ORD. DOH N° 442
Santiago, 24 de febrero de 2026

MAT. : Entrega pronunciamiento en el marco del recurso de reclamación interpuesto en contra de la resolución exenta N°202505001102/2025, atingente a la DIA del proyecto "Parque Fotovoltaico El Manzano III - Reingreso", cuyo proponente es Andina Solar 14 SpA.

MINUTA

PROYECTO “PARQUE FOTOVOLTAICO EL MANZANO III - REINGRESO” CUYO PROPONENTE ES ANDINA SOLAR 14 SPA

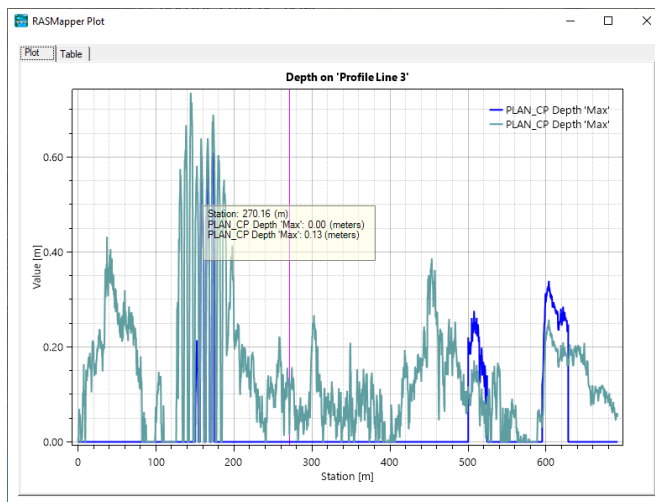
Si, por último, se analiza el efecto del proyecto Polaris respecto de la línea de defensa propuesto por ese proyecto, en las siguientes figuras puede observarse que, los efectos de este segundo son menores a 15 cm (línea azul muestra la altura de inundación para el resultado con proyecto Polaris y la línea verde, la situación CP, sin considerar Polaris).

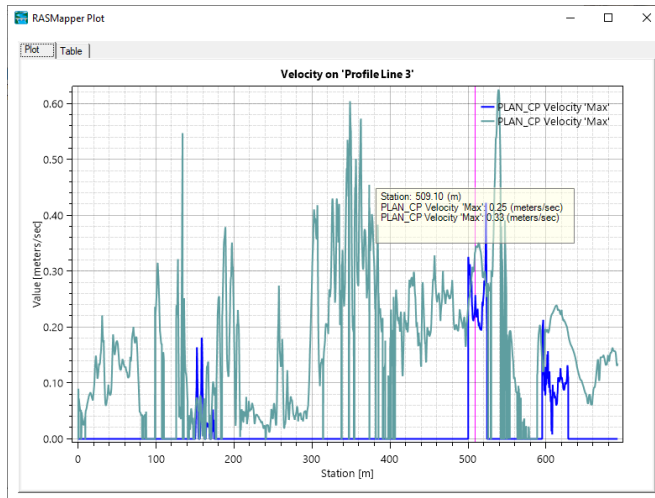
Analizando lo mismo pero en términos de resultados de velocidad, se obtiene lo que muestra la figura siguiente:

Puede notarse que el cambio en la velocidad, cuando ocurre muy menor magnitud.

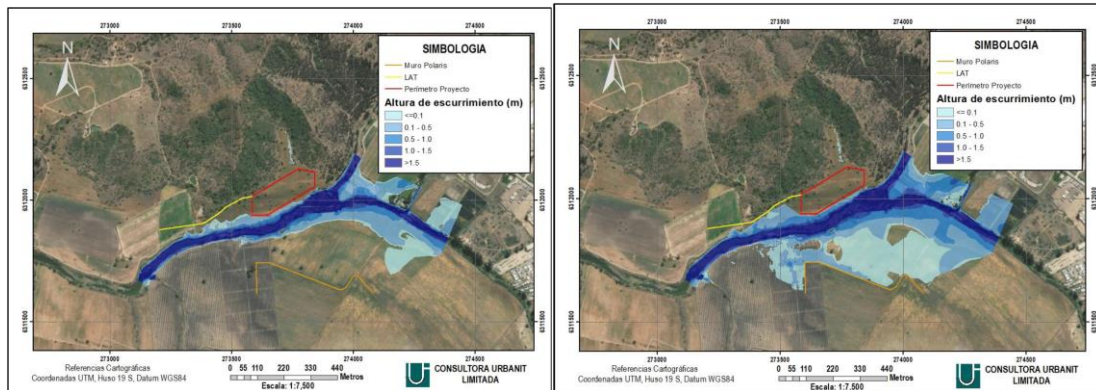
- A lo anterior, debe agregarse que las defensas fluviales del proyecto El Manzano III y Solaris funcionan a partir de crecidas sobre 50 años de periodo de retorno, tal como se observa en las siguientes figuras que presentan las inundaciones simuladas en la DIA, para crecidas de caudales T=50 años y T=100 años. Por lo anterior, se prevé que las defensas fluviales proyectadas en el sector no producirán alteraciones al escurrimiento normal de las aguas, así como tampoco durante crecidas frecuentes e incluso algo superiores a T=50 años.
